Olyckan i bergochdalbanan Jetline på Gröna Lund 2023.

Några synpunkter på tillverkning och svetsning av fem st. främre rörliga bärarmar.

Konsult Nils Stenbacka, Docent i Svetsteknologi. Professor & IWE.
f.d. Professor i Svetsteknologi.
Stenbacka Consulting
Reimersholmsgatan 29
117 40 Stockholm
+46 70 341 66 59
www.stenbacka-consulting.se

SHK 2024:07
Separat ritning.

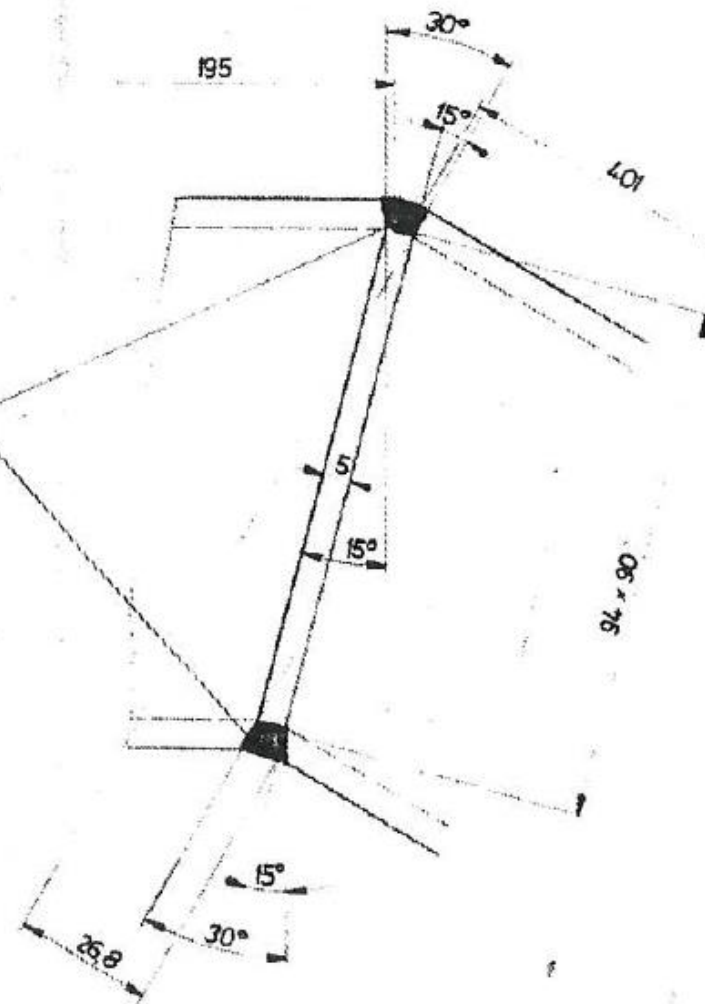
Den aktuella svetsen.

Kommentarer till ritningen - I

- Den aktuella ritningen (bilaga 1 i SHK 2024:07, ingick i beställningen till Mekosmos 2019) är en sammanställningsritning (från 1986), och visar en svetsad maskinkonstruktion. Jag har inte hittat uppgifter om detaljritningar, monteringsritning, kontrollplan och svetsplan.

- Svetsarna är inte utmärkta med vedertagna svetsbeteckningar.
- Jag har inte hittat uppgifter på ritningen om svetsförbandens kvalitetsklasser, kontroll, kontrollmetoder och kontrollomfattning.

- Det finns ingen information om den tvärställda plåten på insidan av RHS-profilen (se sid 23/24 i SHK 2024:7). Den finns dock med i en annan ritning på de bakre bärmarna (se Figur 28 på sid 40 i SHK 2024:7), och som skickades med i en senare beställning gjord 2022.

- På tyska ges även följande information på ritningen;
 - Schweißverzug berücksichtigen _ Beakta svetsdeformationer.
 - Achsträger in einer Vorrichtung geschweißt _ Bärm svetsas i fixtur.

- Schweißnähte $\Delta 5$ _ Kälsvetsar a-mått 5 (mm).
 - spannungsarm geglüht _ avspänningsglödgas
 - Schweißnahtausf. Stumphnaht 5.6, K3 _ Svetsutförande. Stumfog 5.6, K3. (5.6 är nog s-måttet. Okänt vad K3 syftar på).

- Symboler vid den aktuella stumsvetsen anger sk "mjuk övergång i fattningskant" (symbol enl SS-ISO 2553). Något som är lämpligt att ange om svetsen anses utmattningsbelastad. Det ska också kontrolleras.
- Det borde finnas en värmebehandlingsprocedur, eftersom man föreskrivit avspänningsglödning. Kontroll av avspänningsglödningen borde också ingå i kontrollplanen.
- I den nedre delen av högra hörnet av ritningen finns en del text som är oläsbar i pdf-bilen. Här kan det ev. finnas mera information från konstruktören som kan gälla tillverkningen.

Med hänsyn till kraven för kvalitetsnivå C och B enl EN-ISO 5817, hade svetsförbanden som visas i Figur 15, Figur 16 och Figur 20 i SHK 2024:7, underkänts.

I det aktuella fallet anger ritningen en stumsvets med fogvinkel 30°, spalt 5 mm, ingen rätkant och genomsvetsat. Det hade enkelt kunnat anges med en ritningssymbol, som också angett kvalitetsnivån.

Med hänsyn till den stora spalten borde ett rotstöd ha använts, jämför med nästa bild.

Figur 20. Tvärsnitt av svetsen på en ursprungligt tillverkad och en nyttillverkad bärm. Bild: Element Materials Technology AB.

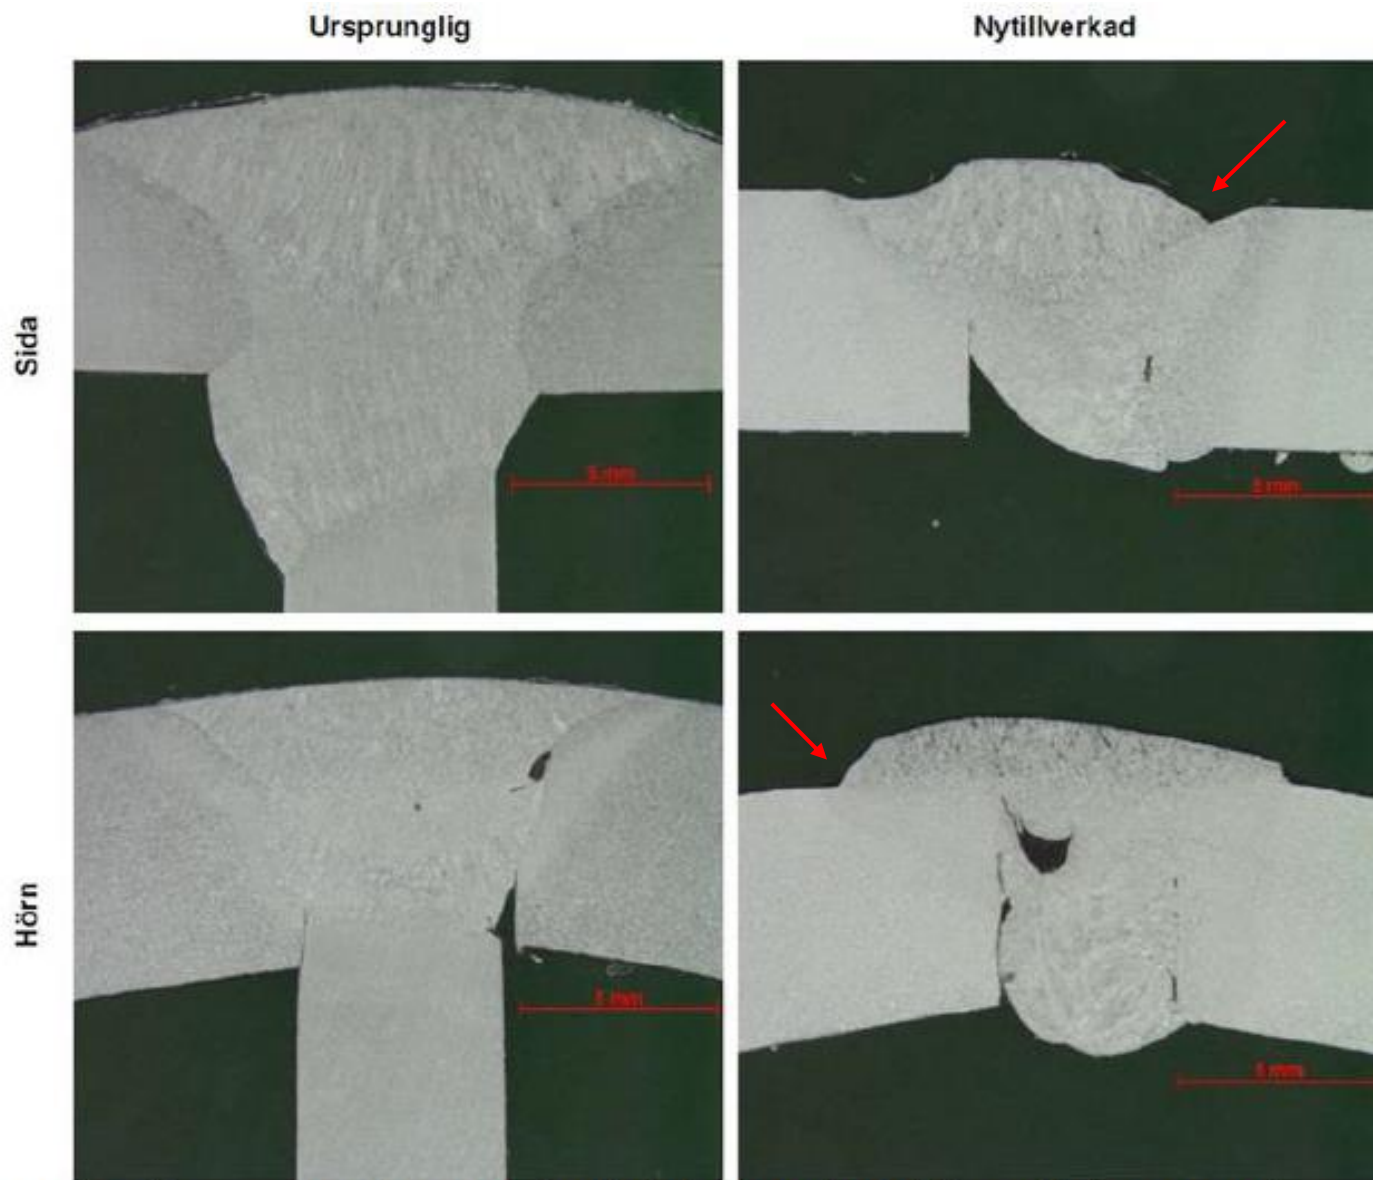
Tvärsnitt av aktuell svets.
Med bindfel och felaktig svetsform.

Se även; *"Hur undviks bindfel vid gasmetallbågsvetsning?"*.
Meddelanden från Svetskommissionen – Nr 1, 1983. Den ger tydliga rekommendationer för hur man undviker bindfel vid den aktuella svetsmetoden, som är känd för att orsaka denna typ av svetsdefekter.
